新竹縣政府工程查核代表照片表

工程名稱：頭前溪生態公園水環境改善計畫工程

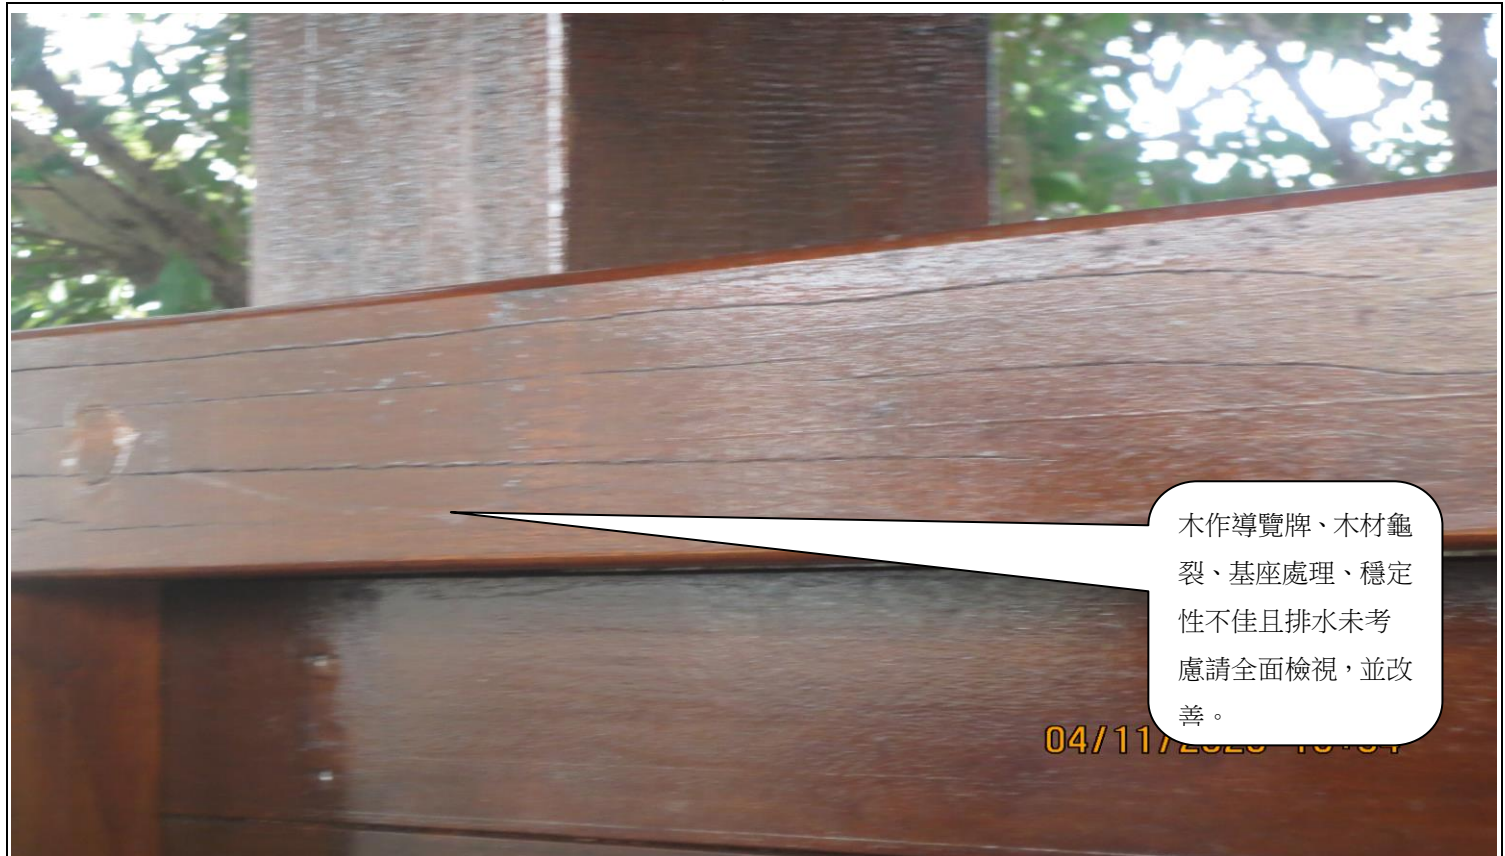
現場土堆(停車場)塵土飛揚，未妥善處理。
